# Étude d'impact sur l'environnement en vue de la restauration du réservoir Beaudet

Addenda 2 à l'étude d'impact sur l'environnement

Ville de Victoriaville

Avril | 2020

**Figure 1**  
**Localisation du projet**

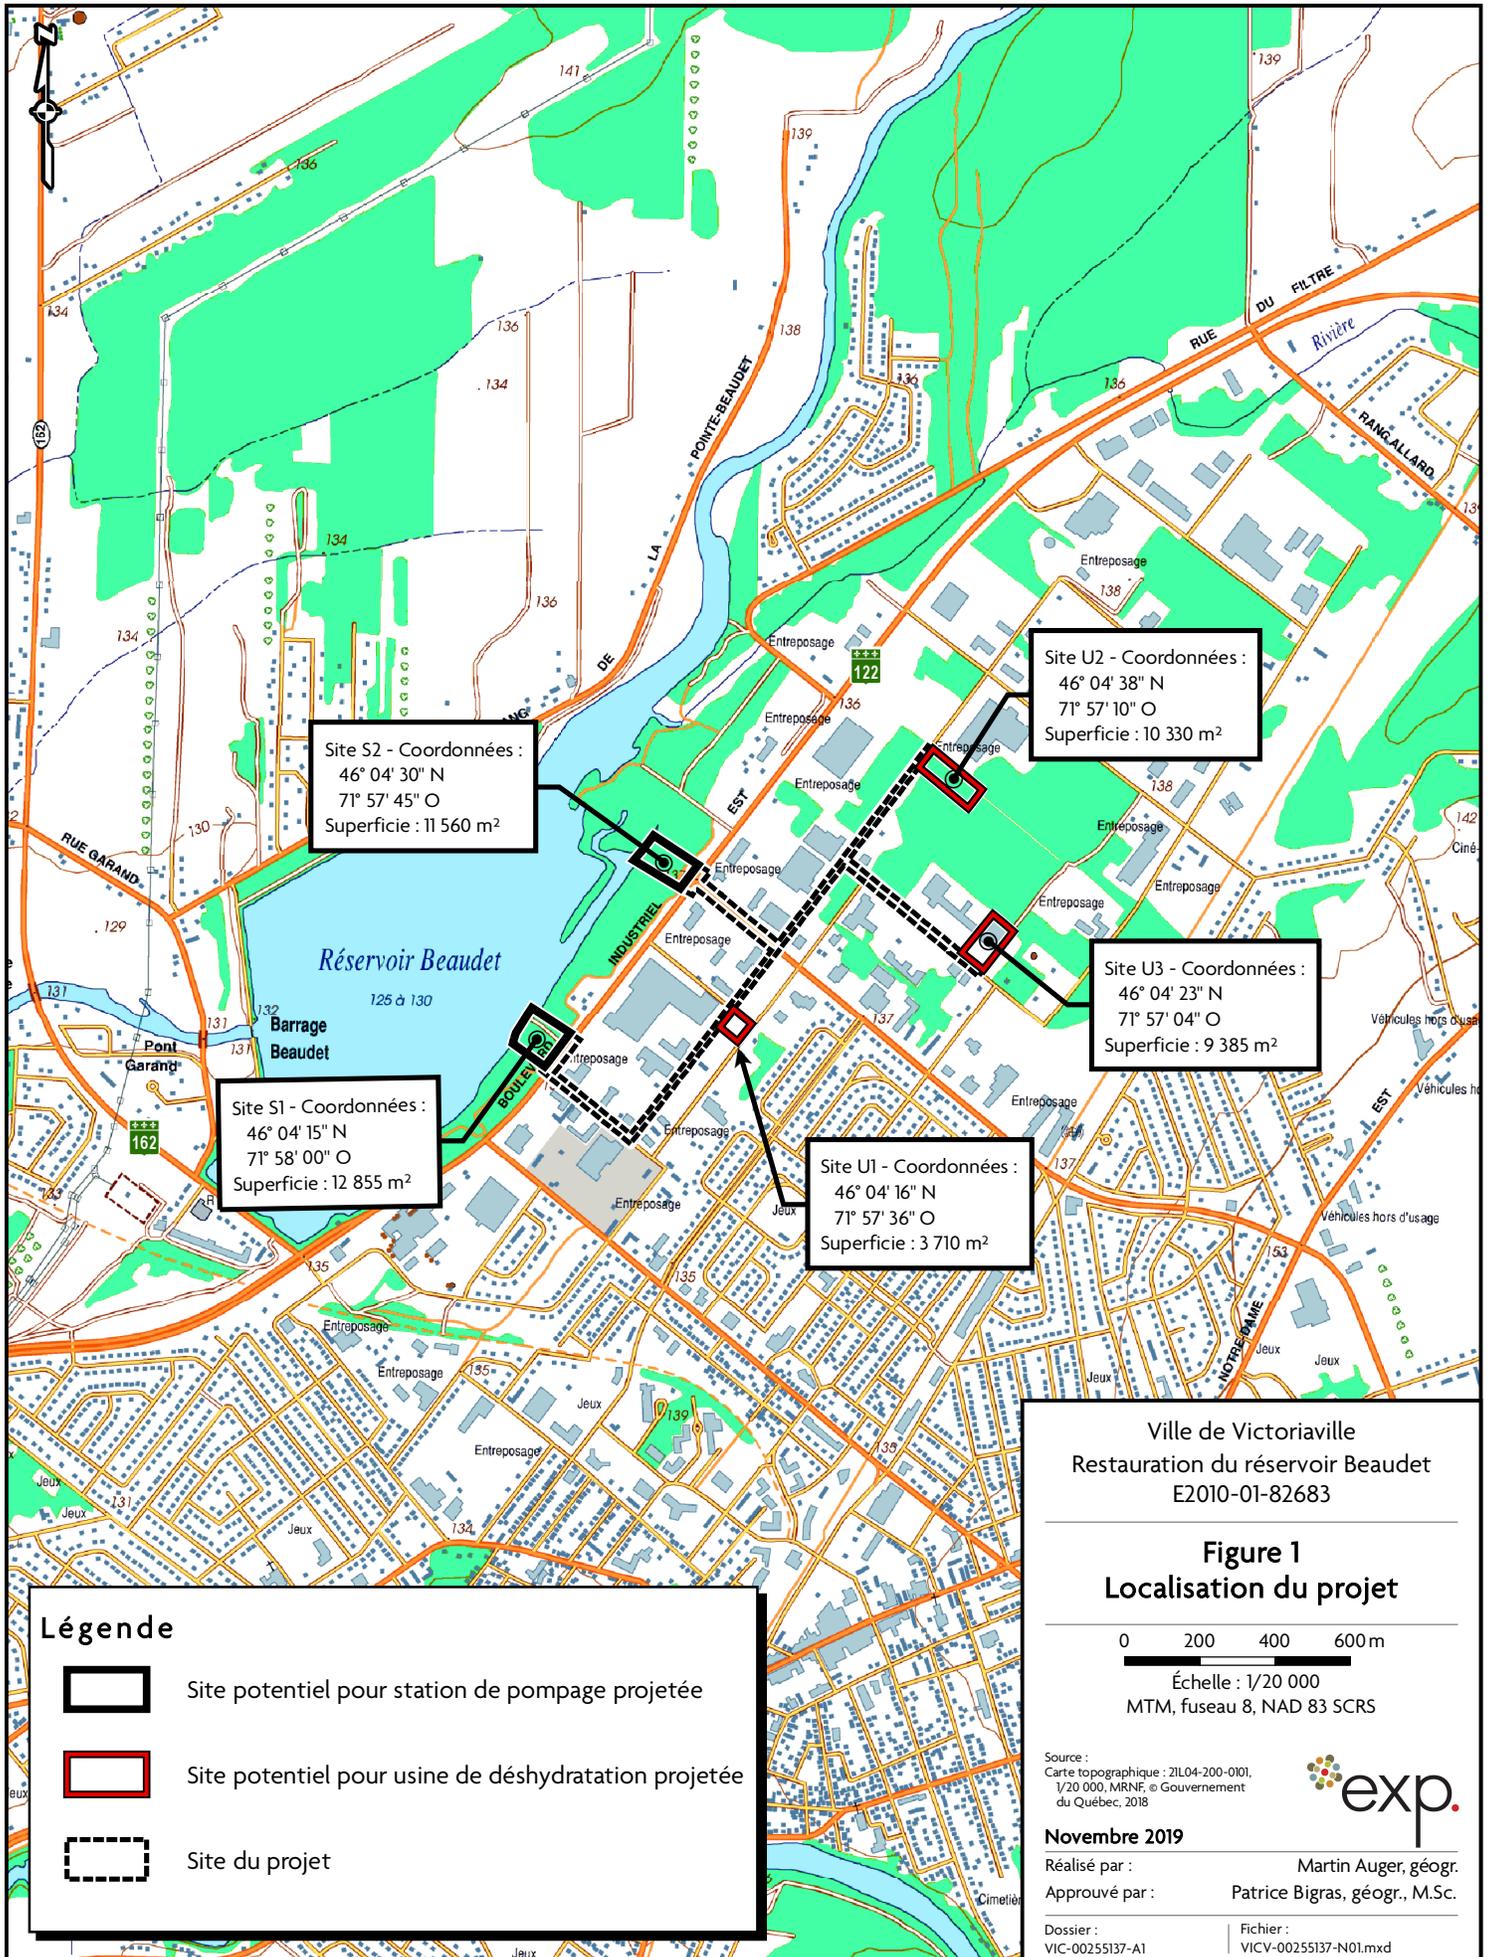
Les figures 1 et 2 (EXP, 2019c; annexe A) montrent les terrains envisagés pour l'usine de déshydratation et le poste de pompage. La description de l'ensemble de ces terrains et leur comparaison est disponible à l'annexe A. Le site S1 correspond à l'emplacement envisagé pour la station de pompage. Un chemin gravelé est présent sur le site et pourra être utilisé comme chemin d'accès. Le site S2 est une option qui a été envisagée pour la station de pompage, mais qui n'a pas été retenue notamment à cause de l'absence de chemin d'accès et la présence de deux milieux humides (EXP, 2019c; annexe A).

Le site U1 correspond au nouvel emplacement envisagé pour l'usine. Le site U2 correspond à l'emplacement envisagé à l'addenda 1 à l'ÉIE, une option finalement éliminée à cause de la présence d'un milieu humide.

L'usine de déshydratation (U1) sera localisée sur un des trois lots suivants situés sur la rue de l'Artisan dans le parc industriel P.-A.-Poirier : lot boisé 2 949 897, lot 5 337 362 ou lot 5 337 361. Les dimensions de ces terrains sont de 60 mètres par 60 mètres chacun avec un accès sur deux rues existantes. Étant donné la présence d'un boisé sur le premier lot, la Ville envisage de se porter acquéreur des terrains adjacents.

**Figure 3**  
**Composantes du milieu naturel**  
**Site S1**

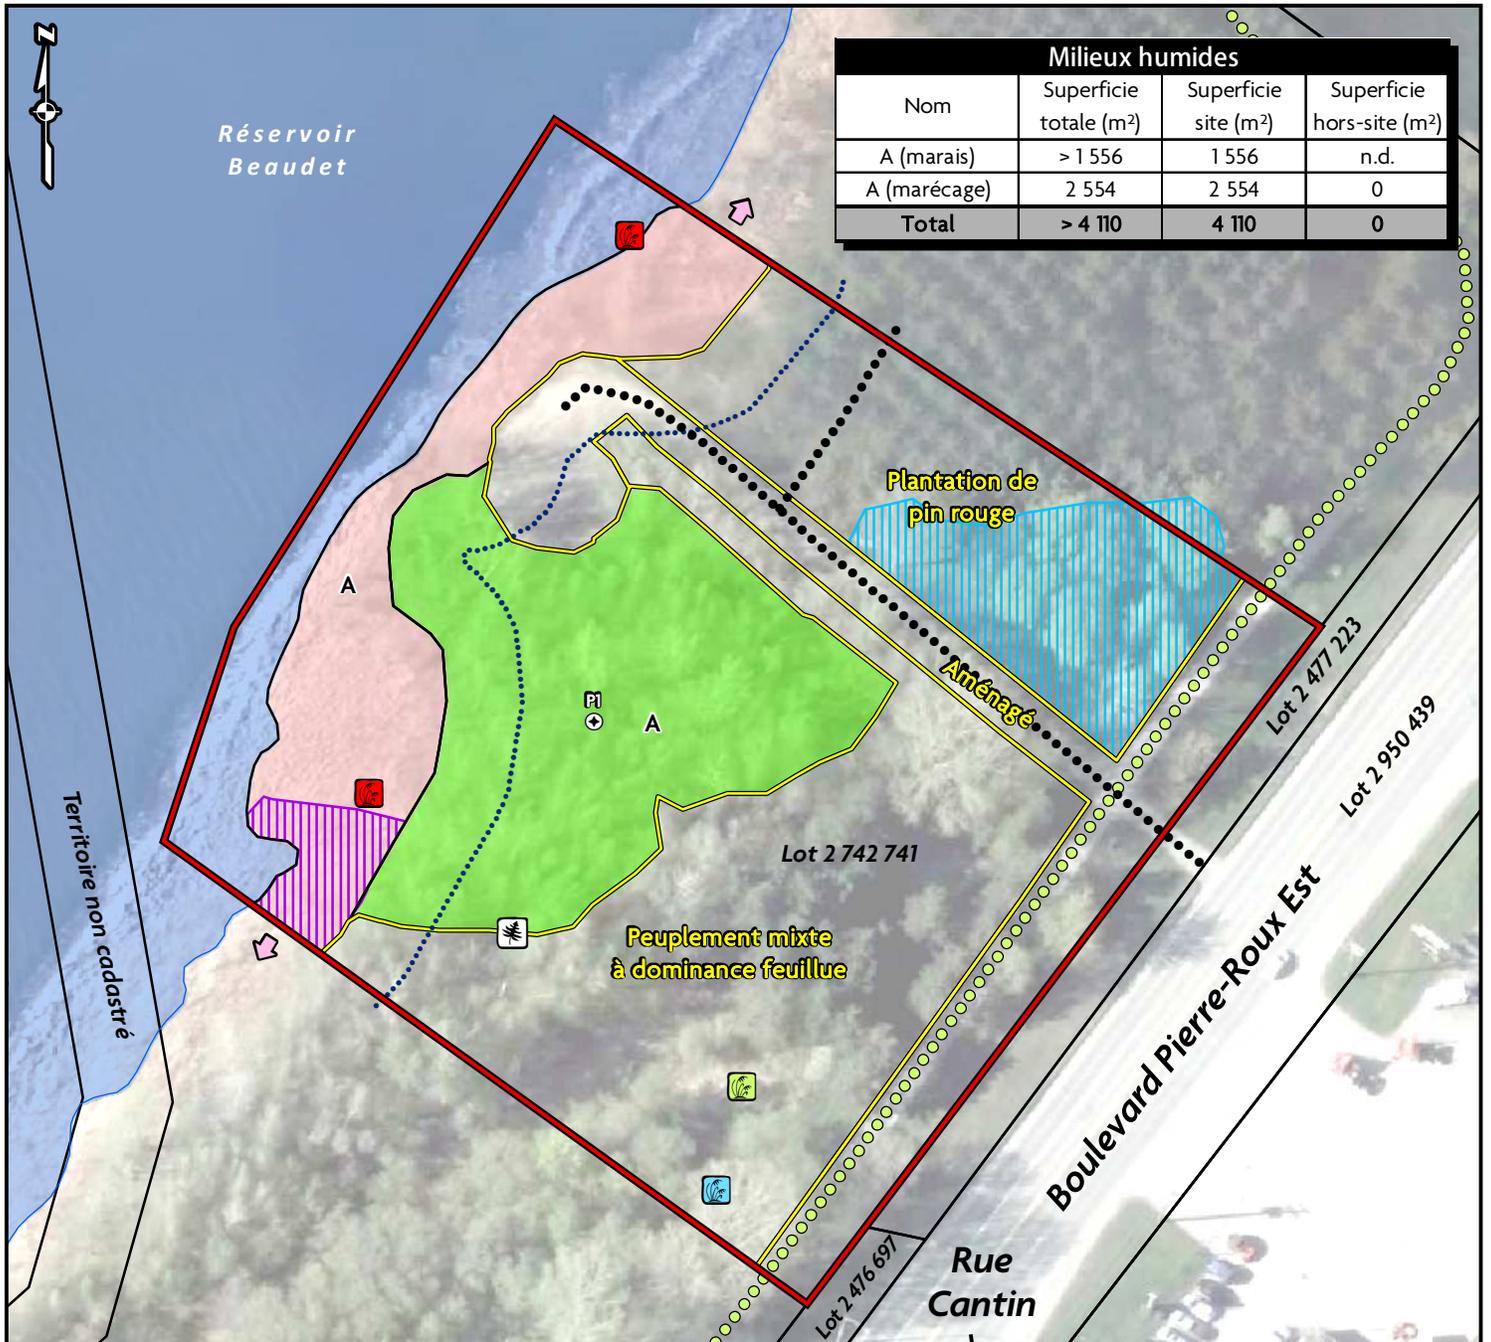
La végétation terrestre du site retenu pour la station de pompage S1 correspond à un peuplement mixte à dominance feuillue et à une plantation de pin rouge (*Pinus resinosa*; figure 3 d'EXP, 2019c). Un secteur aménagé consistant en un chemin gravelé accédant au réservoir s'y trouve également. Un marais occupant 1 556 m<sup>2</sup> borde le réservoir, en littoral, et se transforme en un marécage arboré en rive et au-delà de celle-ci (2 554 m<sup>2</sup>, dans la partie au sud du chemin d'accès). Aucun cours d'eau n'est présent sur le site ou en périphérie immédiate de celui-ci. Cependant, le littoral du réservoir longe l'intérieur de la limite nord-ouest de la zone d'étude. En raison des caractéristiques de la rive du réservoir, une bande de protection riveraine de 10 m de largeur lui est applicable en vertu de la *Politique de protection des rives, du littoral et des plaines inondables* (PPRLPI).

Une espèce floristique à statut particulier a été identifiée, soit la matteucie fougère-à-l'autruche (*Matteuccia struthiopteris*), une espèce vulnérable à la récolte dont le rang de priorité est S5. Quatre espèces exotiques envahissantes (EEE) ont été répertoriées, soit l'alpiste roseau (*Phalaris arundinacea*), l'érable à Giguère (*Acer negundo*), le roseau commun (*Phragmites australis* ssp. *australis*) et la salicaire commune (*Lythrum salicaria*).

**Figure 4**  
**Composantes du milieu naturel**  
**Site S2**

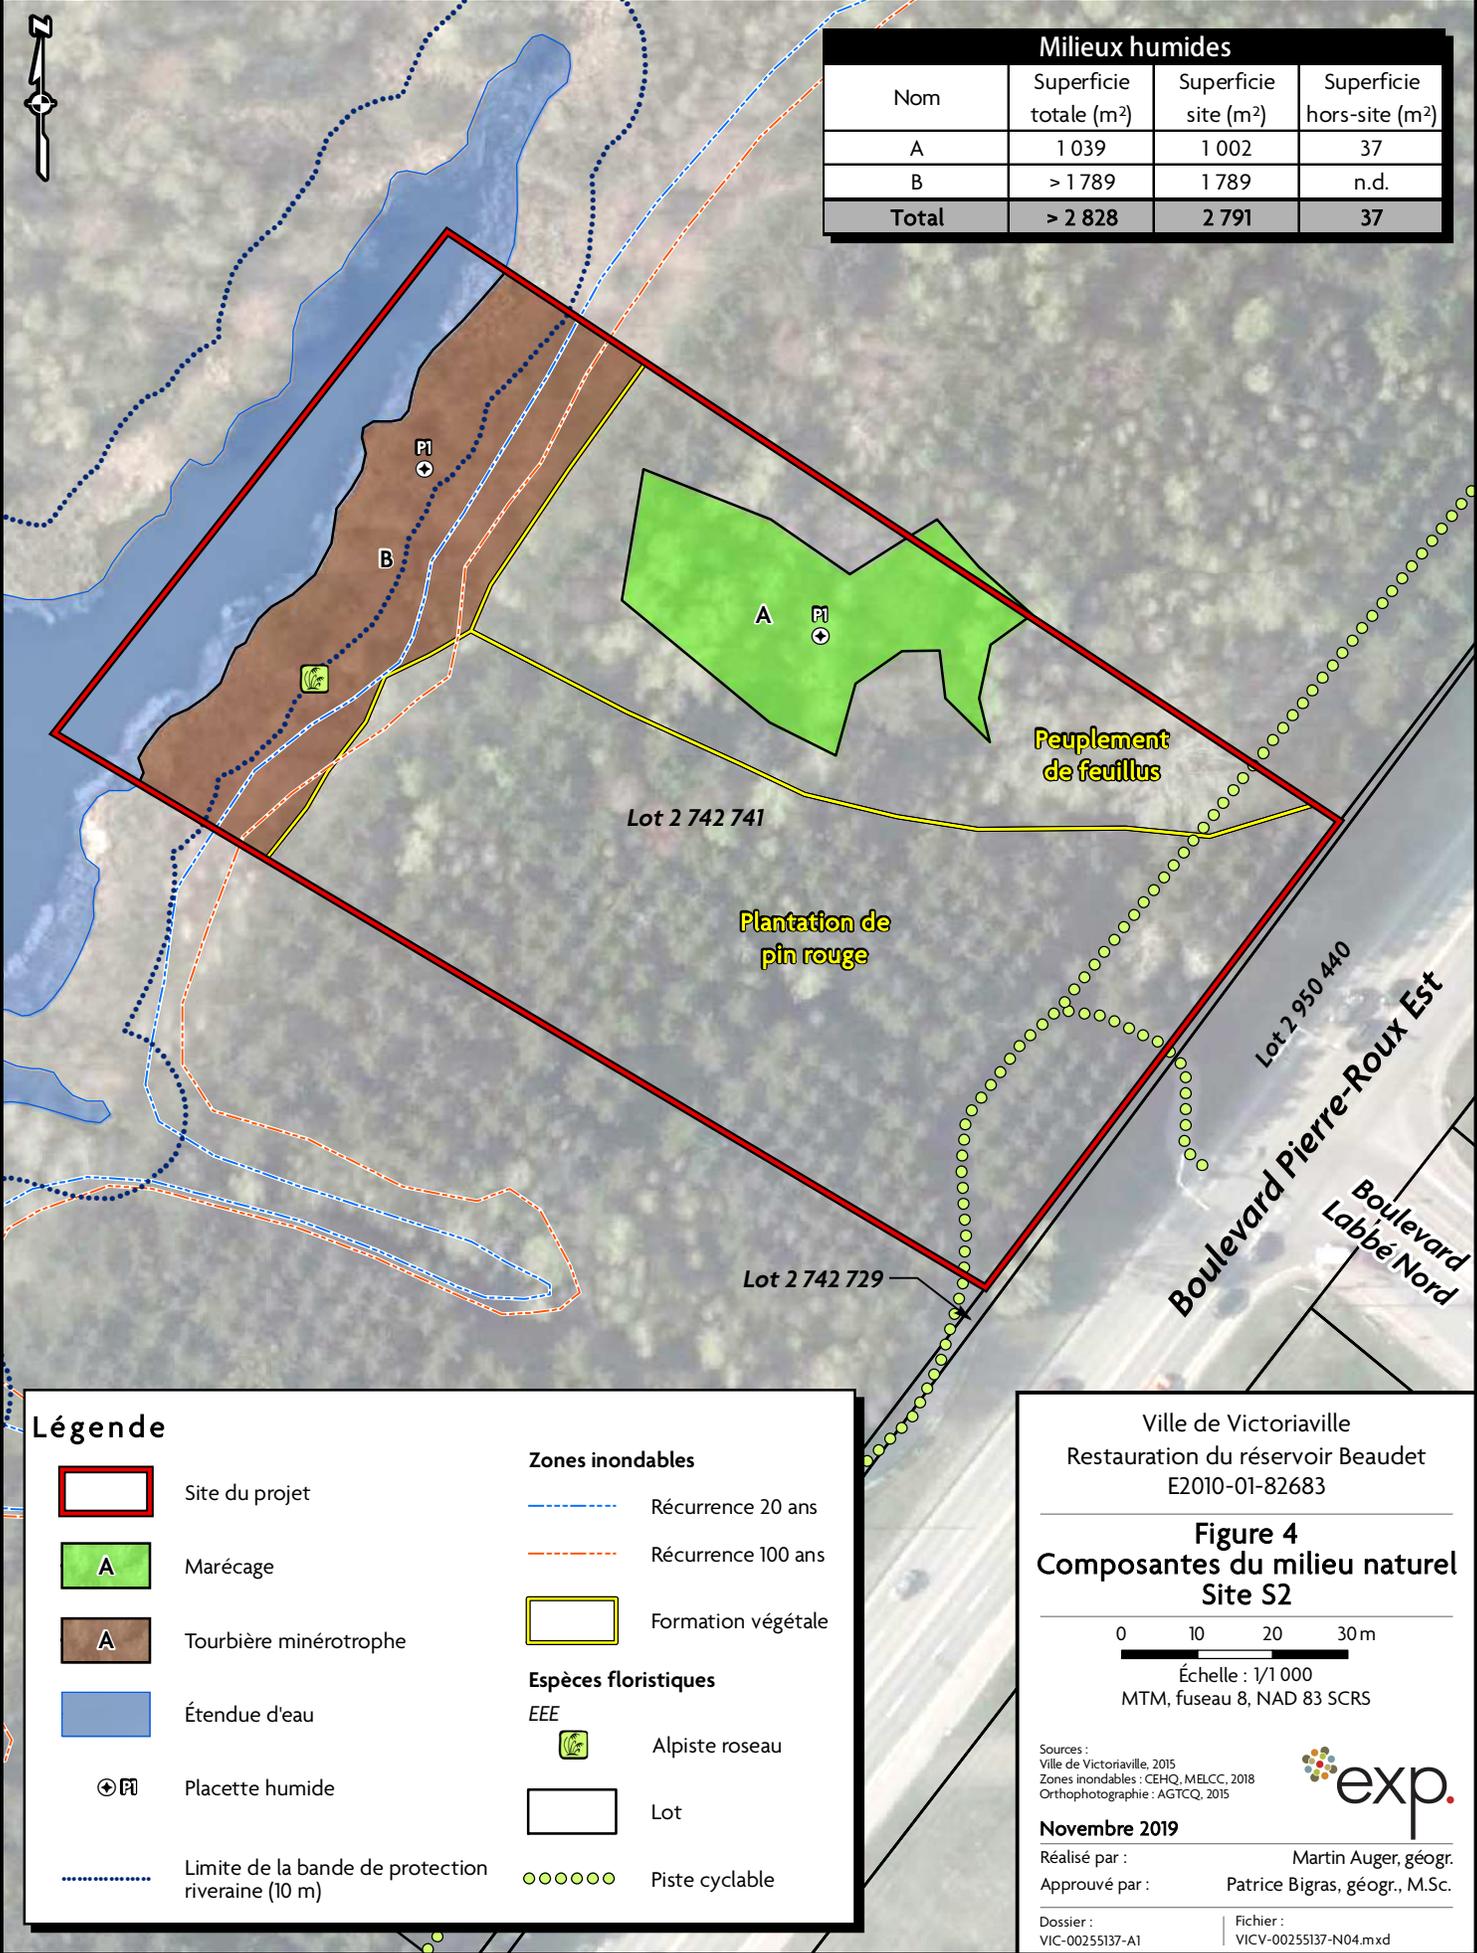
La végétation terrestre du site S2 correspond à un peuplement feuillu et à une plantation de pin rouge (figure 4 d'EXP, 2019c). Aucun secteur aménagé ne s'y trouve.

Une tourbière boisée minérotrophe occupant 1 789 m<sup>2</sup> borde le réservoir, en littoral, tandis qu'un marécage arboré isolé de 1 002 m<sup>2</sup> se situe près de la limite nord-est de la zone d'étude. Aucun cours d'eau n'est présent sur le site ou en périphérie immédiate de celui-ci. Cependant, le littoral du réservoir longe l'intérieur de la limite nord-ouest de la zone d'étude. En raison des caractéristiques de la rive du réservoir, une bande de protection riveraine de 10 m de largeur lui est applicable en vertu de la PPRLPI. Les plaines inondables de récurrences 20 ans et 100 ans du réservoir chevauchent également la zone d'étude.

Aucune espèce floristique à statut particulier n'a été identifiée. Une EEE a été répertoriée, soit l'alpiste roseau.
